项目编号	2021GD270SS	项目名称	珠三角水资源配置工程东莞配套芦花坑水厂一期配水管线工程-B 标段	是否总承包	否
部 门	第二设计院	专 业	给水	编 号	YS-W-01

预算编制阶段根据预算编制单位以及业主单位意见对图纸进行补充或者修改。

业务联系内容:

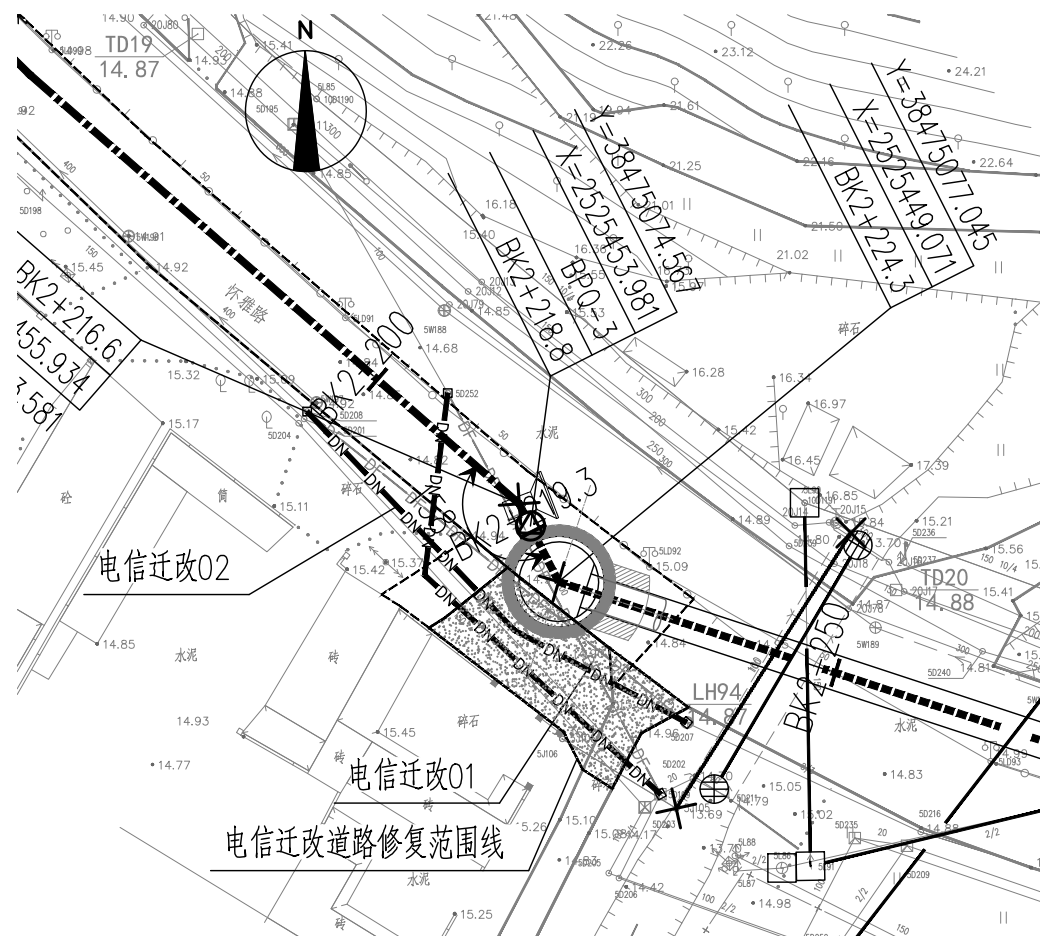
图号 WC-3-401W-09 DN2200 透气阀井 (II 型) 编号 5 进行调整, 以下表为准;

DN2200 透气阀井（II型）调整一览表								
编号	节点编号	中心定位桩号	设计地面标高 V1(m)	设计管中心标高 V2(m)	透气室内底标高 V3(m)	管顶覆土 H2(m)	透气井 H1(m)	备注
5	BPQ-9	BK3+55.7	13.85	10.68	11.88	2.06	2.17	位于绿化带
<p>(12) 完善 WC-3-201W-11 末端接管点平面布置图，以下图为准。</p> <div></div> <p>(13) 完善道路修复图纸，详见 YS-W-01~12;</p> <p>经办人：朱祖成 日期：2024.08.14</p>								
附件编号		内容		张数		备注		
YS-W-01~12		见图		12		附图 <input checked="" type="checkbox"/> 附页 <input type="checkbox"/>		
						附图 <input type="checkbox"/> 附页 <input type="checkbox"/>		
设计负责人		日期		审核		日期		
		2024.08.15				2024.08.15		
专业负责人		日期		校核		日期		
		2024.08.15				2024.08.14		
会签专业		会签人		会签人意见				
结构		刘勇 卢瀚		同意

BK2+224.3电信迁改平面图

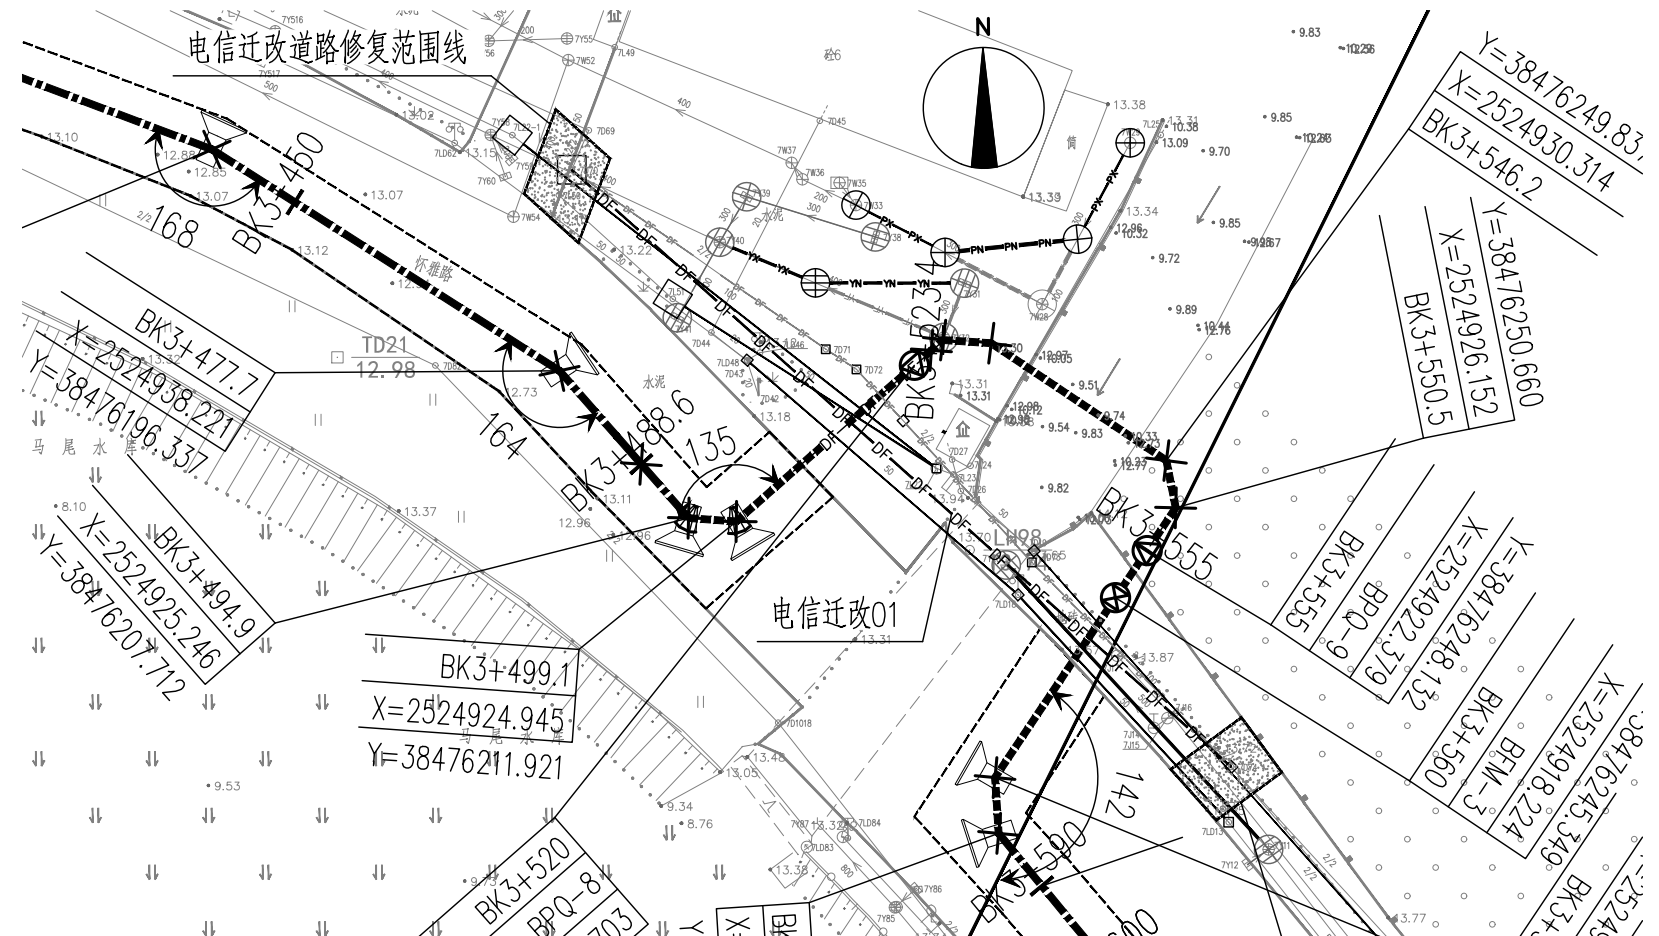
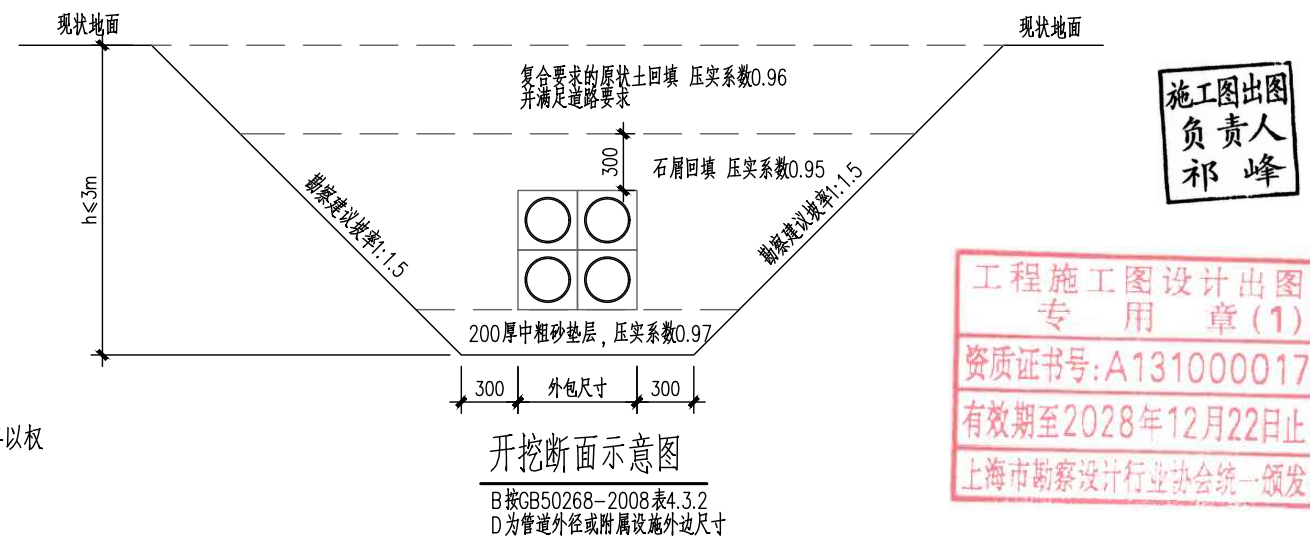
- (1) 补充电信迁改做法, 详见图纸 YS-W-01;
- (2) 路灯迁改采用原位复建, 路灯利旧, 仅考虑基础修复, 详见图纸 YS-W-02;
- (3) WC-3-201W-01~11 平面图中道路修复做法索引图纸号有误, 修改如下: 做法详见“WC-3-102W-02”统一调整为“WC-3-102W-03”, 做法详见“WC-3-102W-03”统一调整为“WC-3-102W-04”;
- (4) WC-3-102W-06 纵向接缝拉杆规格有误, 以 WC-3-102W-04 为准, 桩号 BK0~BK0+377.5, BK1+921.1~BK2+235, BK2+455.7~BK3+494.9 两车道修复, 对应 2 条纵缝; 桩号 BK1+712.4~BK1+732.4, BK2+400~BK2+455.7, BK3+494.9~BK3+502.9 四车道修复, 对应 3 条纵缝;
- (5) 补充支管 (DN300 排气管、DN600 预埋给水支管以及 DN800 排泥管) 埋深一览表, 详见图纸 YS-W-03;
- (6) 图纸 WC-3-101W-15 编号 34 数量由“1160”调整为“1070”, 编号 45 以及 46 数量由“7”调整为“6”;
- (7) 图纸 WC-3-101W-15 编号 58 数量仅为总图中排泥排气管支管以及附属井等对应的绿化修复量, 不含管线迁改 (图纸 WC-3-501W-02~03) 绿化修复量;
- (8) 根据意见, 取消 WC-3-101W-05 中“钢板桩支护穿管止水加固示意图”;
- (9) 补充施工围挡大样图, 详见 YS-W-04~05;
- (10) 根据洪评意见, 完善堤防修复图纸, 修改相关工程量, 其中围堰采用砂袋, 详见 YS-W-06~10;
- (11) 根据洪评意见, 调整局部排气井以及阀门井一览表, 图号 WC-3-401W-04 DN2200 阀门井编号 3 进行调整, 以下表为准;

- 1、本图尺寸单位：管径以mm计,其余以m计。
- 2、本图坐标采用大地2000坐标系，高程系统采用国家1985高程。
- 3、本图物探为深圳市长勘勘察设计有限公司提供的物探成果。
- 4、电信迁改管块采用塑料排架，尺寸见图纸，做法等详见05X101-2 P68，最终以权属部门审核通过的方案为准。

珠三角水资源配置工程东莞配套芦花坑水厂  
一期配水管线工程-B标段  
东线工艺布置图(九)

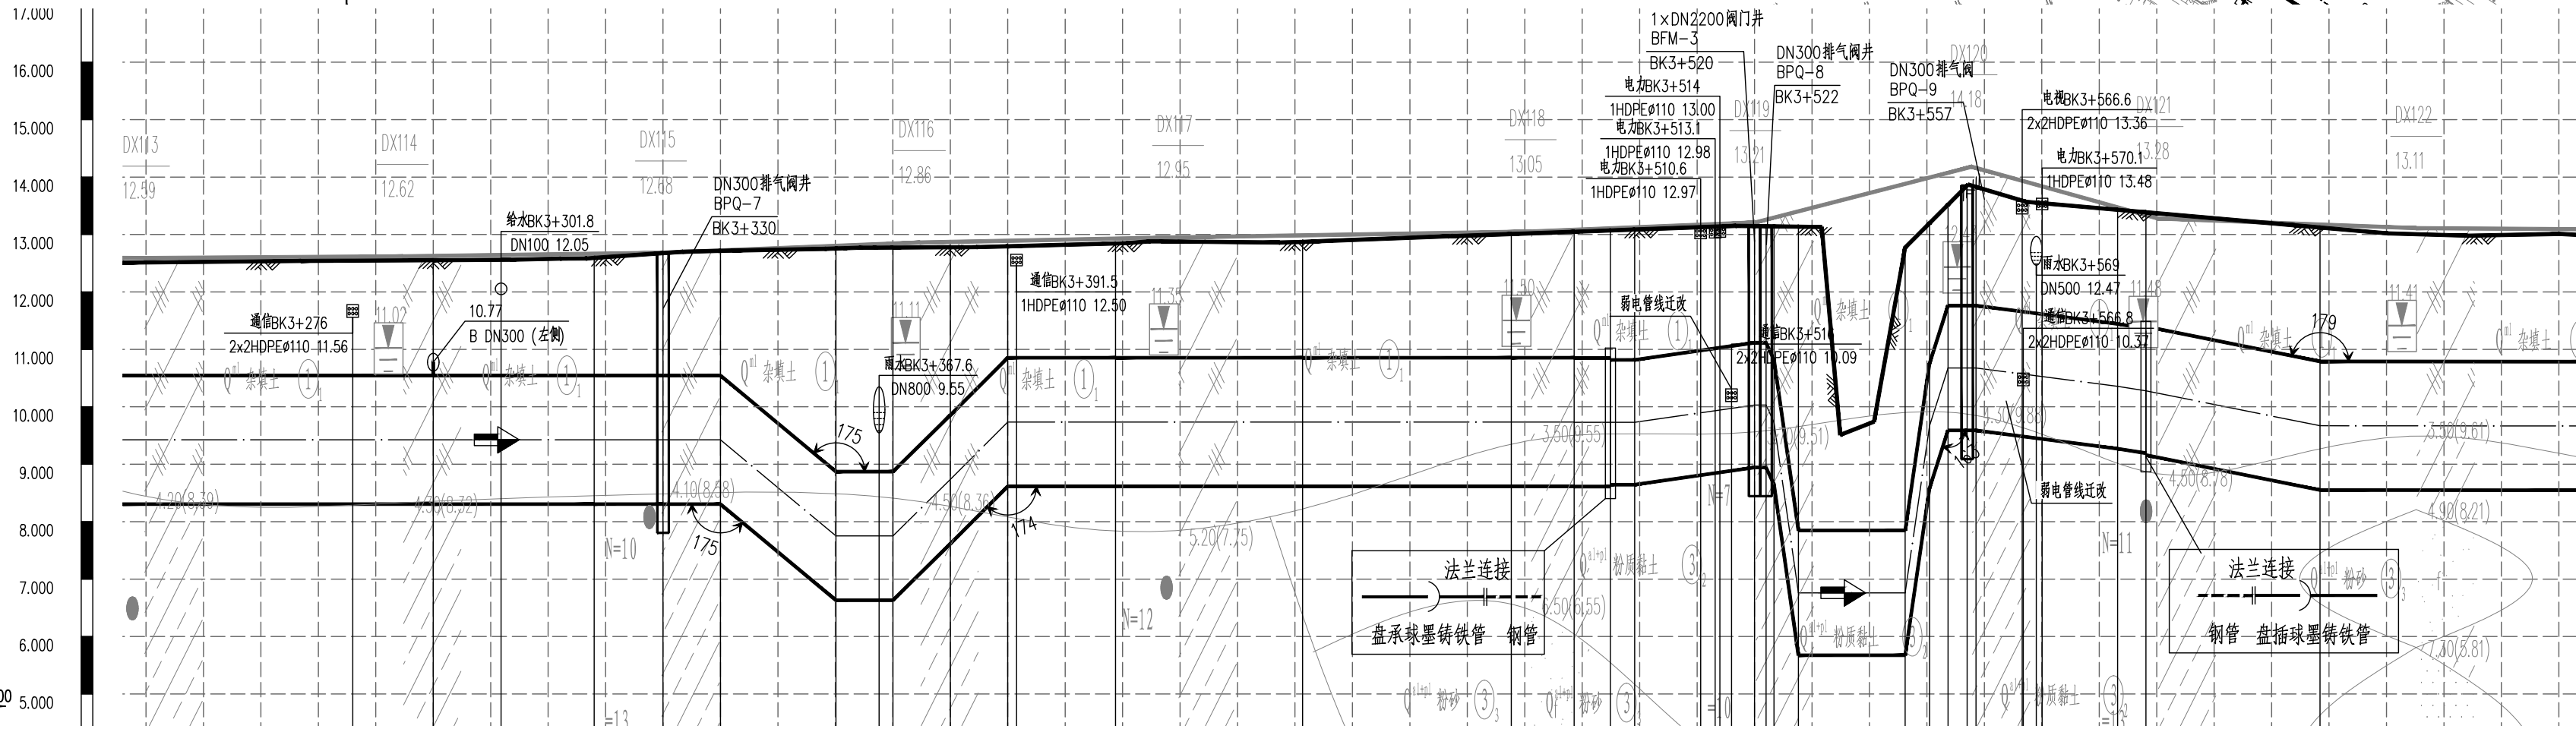
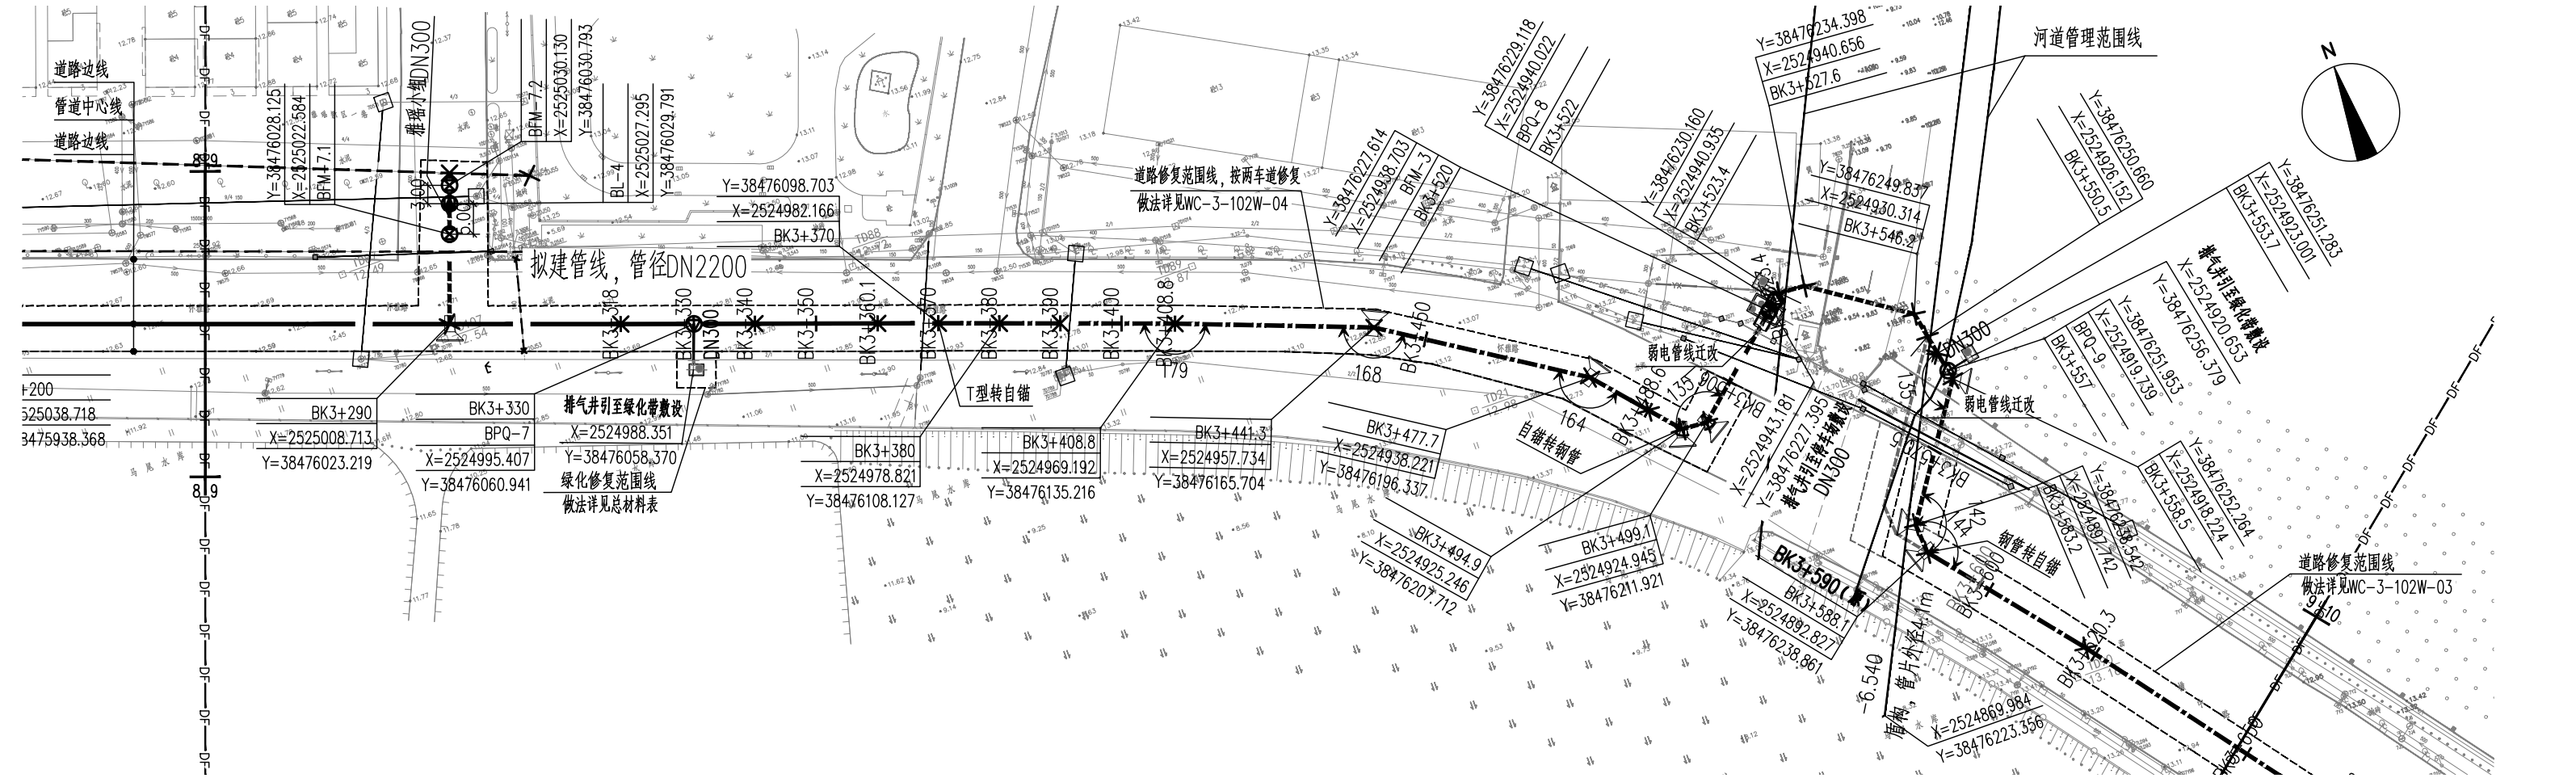
- 本图尺寸单位:管径以mm计,其他以m计;
- 本图采用大地2000坐标系,高程系统采用1985国家高程基准; 图例:
- 管道基础及施工方法详见结构专业图纸。
- 因下穿花灯盏水库泄洪渠方案变化,管线进行局部调整,桩号AK3+588.1与AK3+590点位重合。
- 原图WC-3-201W-09作废,以本图为准。

花灯盏水库泄洪渠倒虹详图01

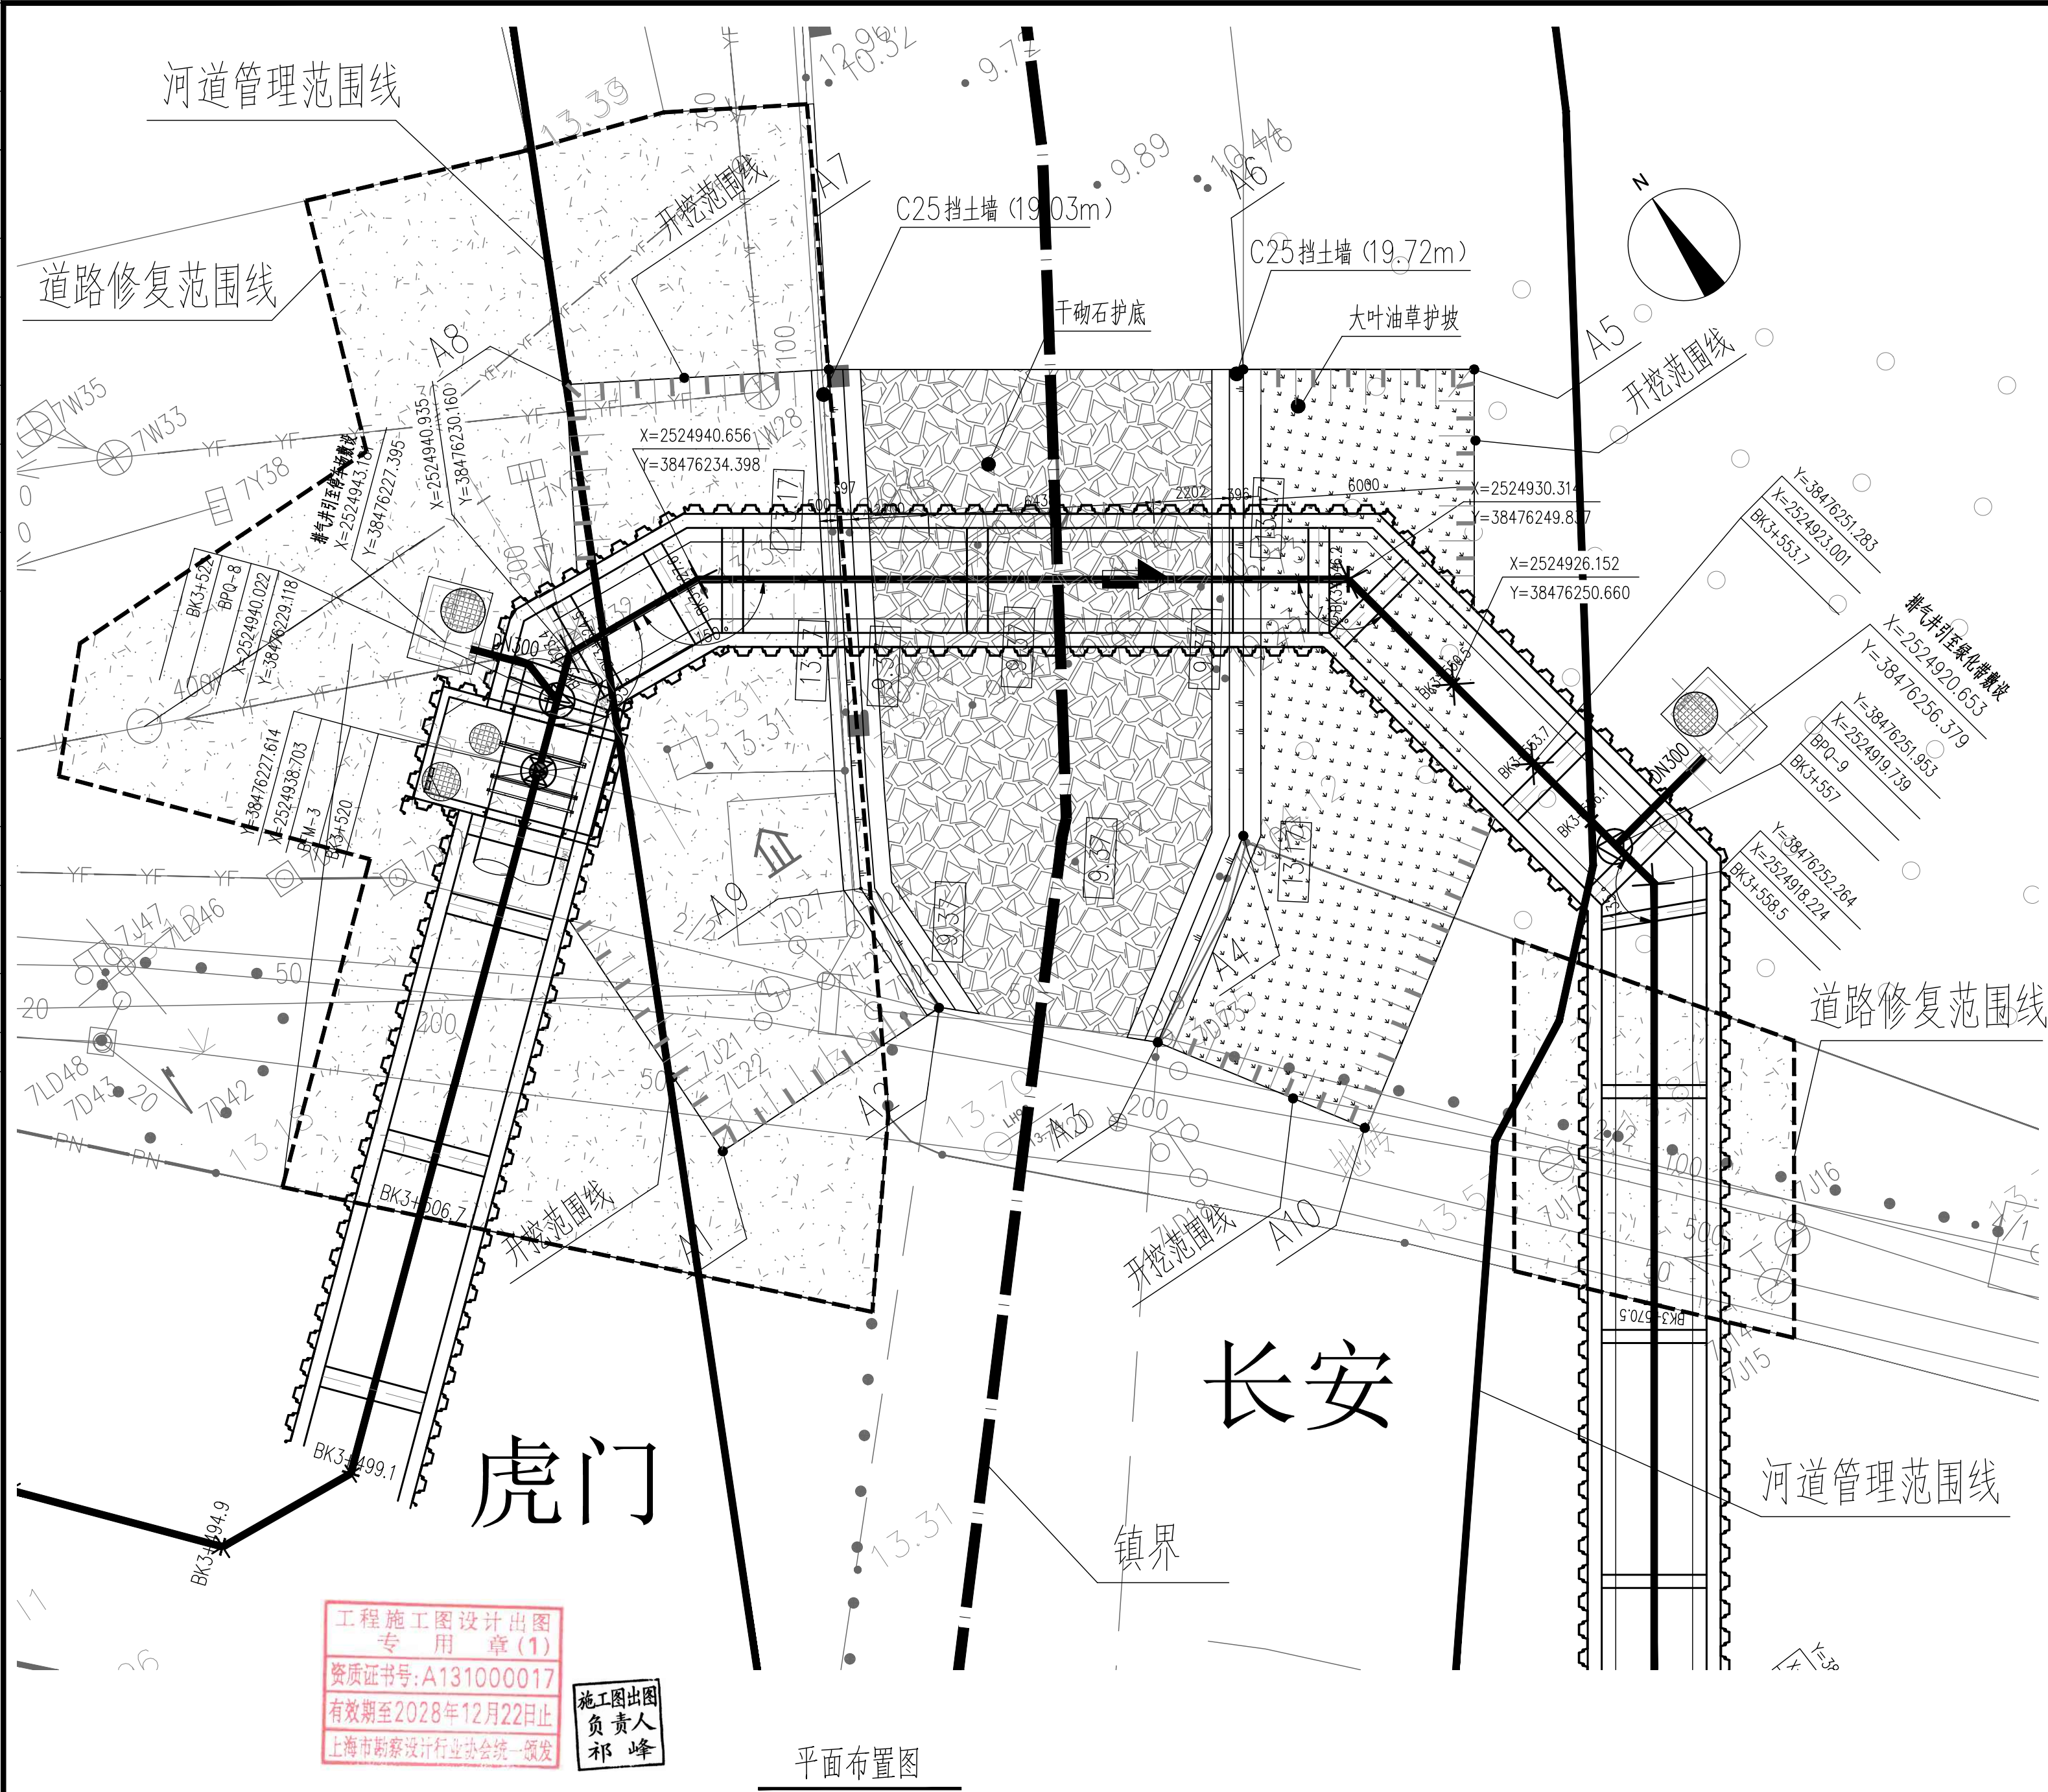
- 说明：
- 本图尺寸单位：管径以mm计，其他以m计；
  - 本图采用大地2000坐标系，高程系统采用1985国家高程基准；
  - 原WC-3-202W-01作废，以本图为准。
